Vorliegende Situation:

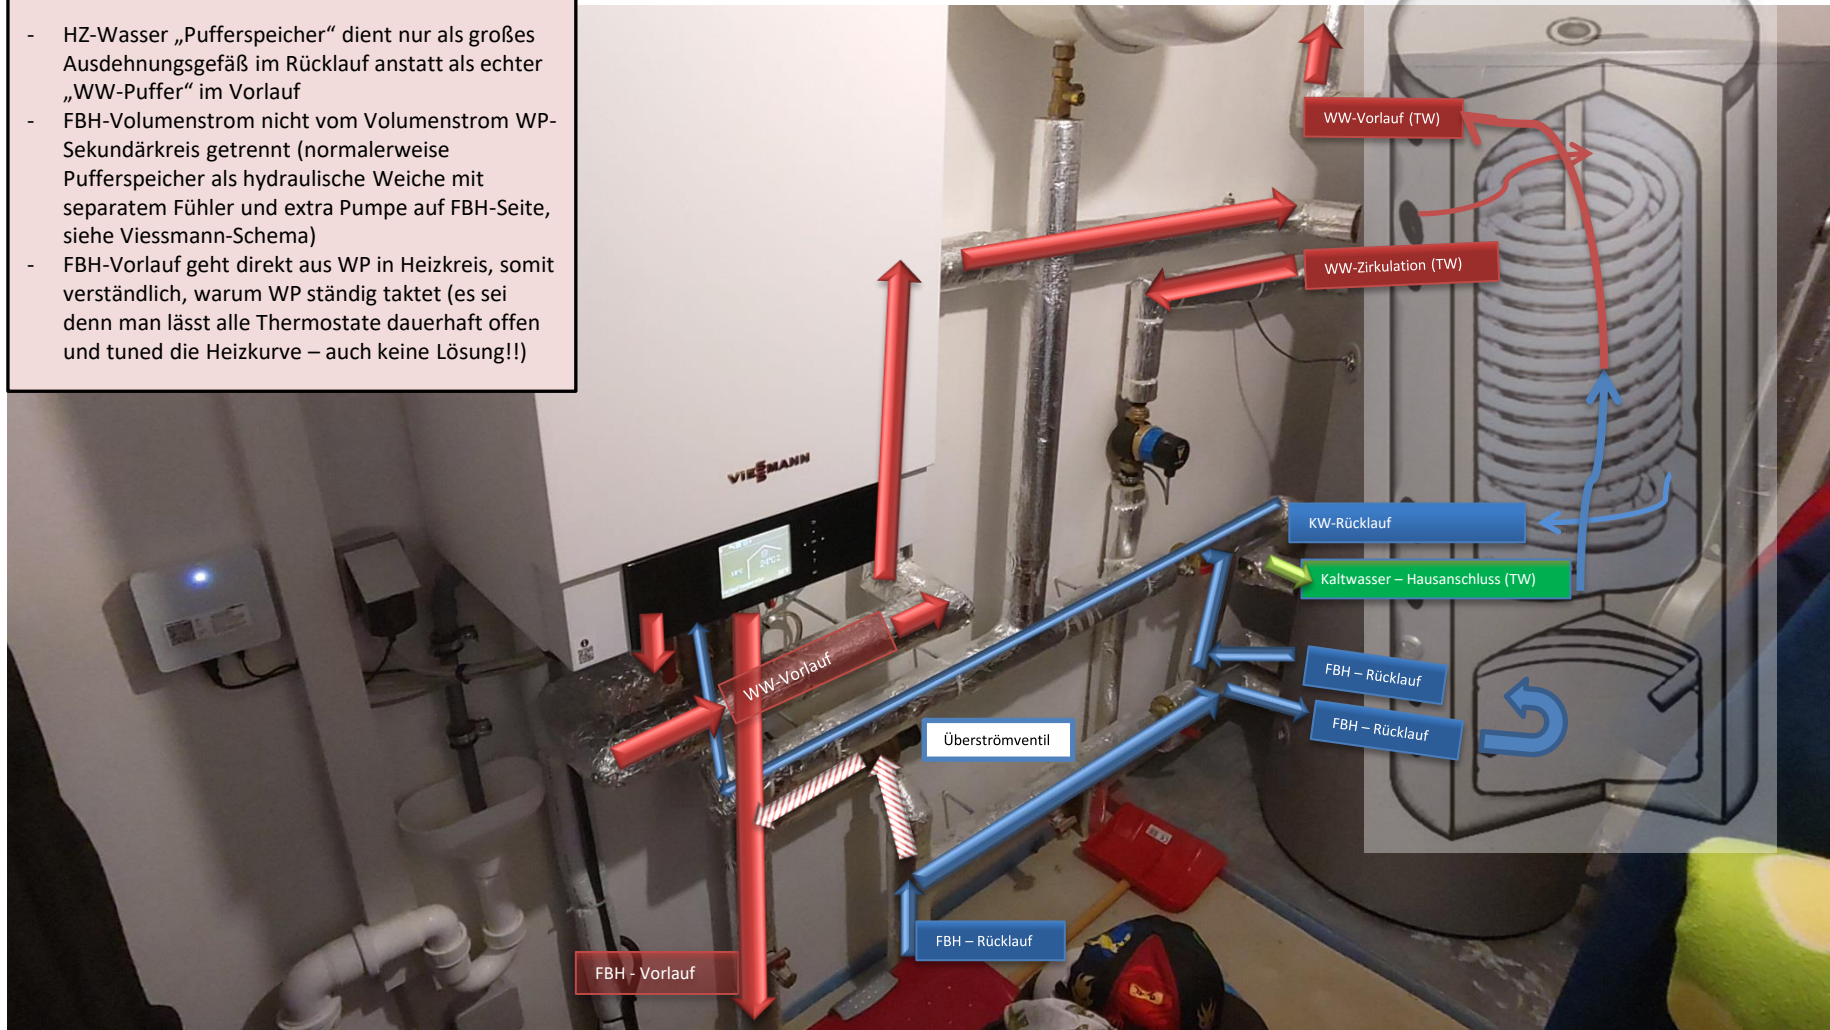
- HZ-Wasser „Pufferspeicher“ dient nur als großes Ausdehnungsgefäß im Rücklauf anstatt als echter „WW-Puffer“ im Vorlauf
- FBH-Volumenstrom nicht vom Volumenstrom WP-Sekundärkreis getrennt (normalerweise Pufferspeicher als hydraulische Weiche mit separatem Fühler und extra Pumpe auf FBH-Seite, siehe Viessmann-Schema)
- FBH-Vorlauf geht direkt aus WP in Heizkreis, somit verständlich, warum WP ständig taktet (es sei denn man lässt alle Thermostate dauerhaft offen und tuned die Heizkurve – auch keine Lösung!!)

Vorliegende Situation:

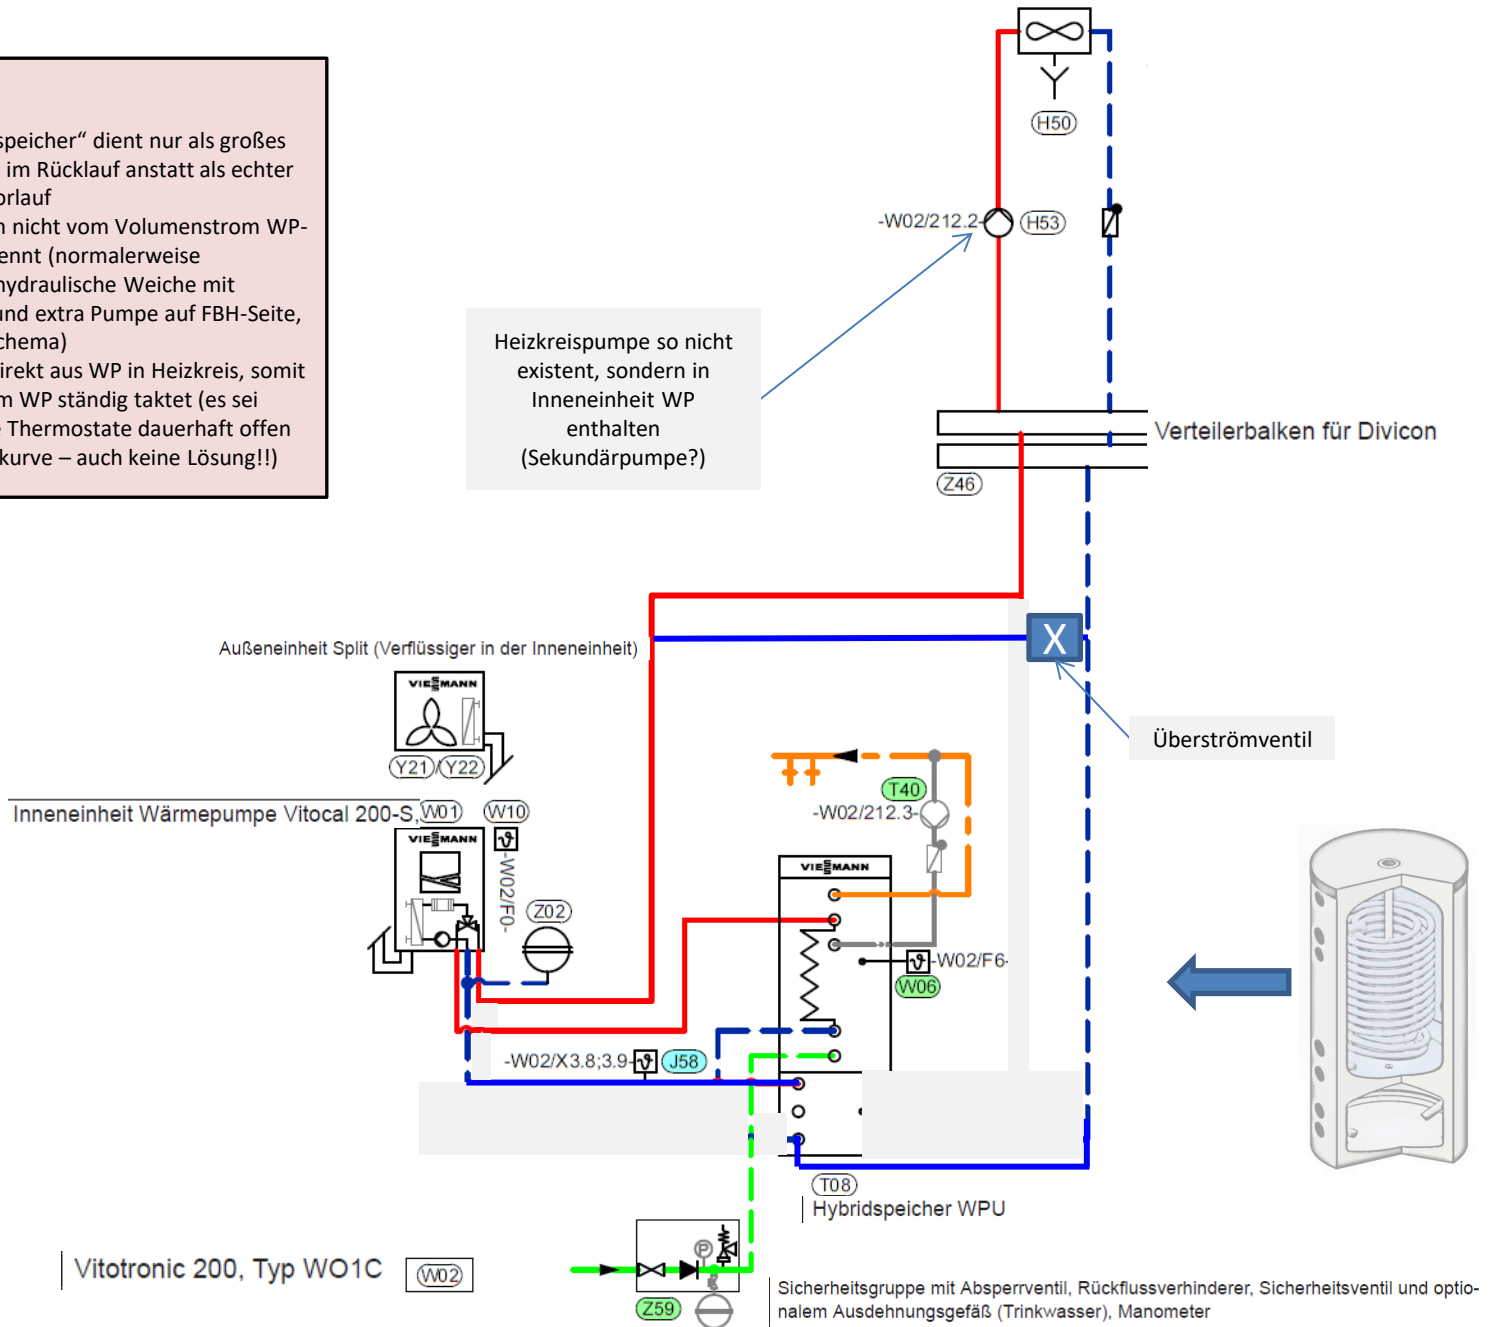
- HZ-Wasser „Pufferspeicher“ dient nur als großes Ausdehnungsgefäß im Rücklauf anstatt als echter „WW-Puffer“ im Vorlauf
- FBH-Volumenstrom nicht vom Volumenstrom WP-Sekundärkreis getrennt (normalerweise Pufferspeicher als hydraulische Weiche mit separatem Fühler und extra Pumpe auf FBH-Seite, siehe Viessmann-Schema)
- FBH-Vorlauf geht direkt aus WP in Heizkreis, somit verständlich, warum WP ständig taktet (es sei denn man lässt alle Thermostate dauerhaft offen und tuned die Heizkurve – auch keine Lösung!!)

Heizkreispumpe so nicht existent, sondern in Inneneinheit WP enthalten (Sekundärpumpe?)

- FBH-Pufferspeicher dient als hydraulische Weiche, d.h. Volumenstrom WP-Sekundärkreis und Volumenstrom FBH sind unabhängig (separate Pumpen)
- FBH-Pufferspeicher ist „echter Pufferspeicher“ mit separatem Temperaturfühler (WP springt nur an, wenn Einschalthysterese unterschritten und taktet somit nicht so hoch/oft)
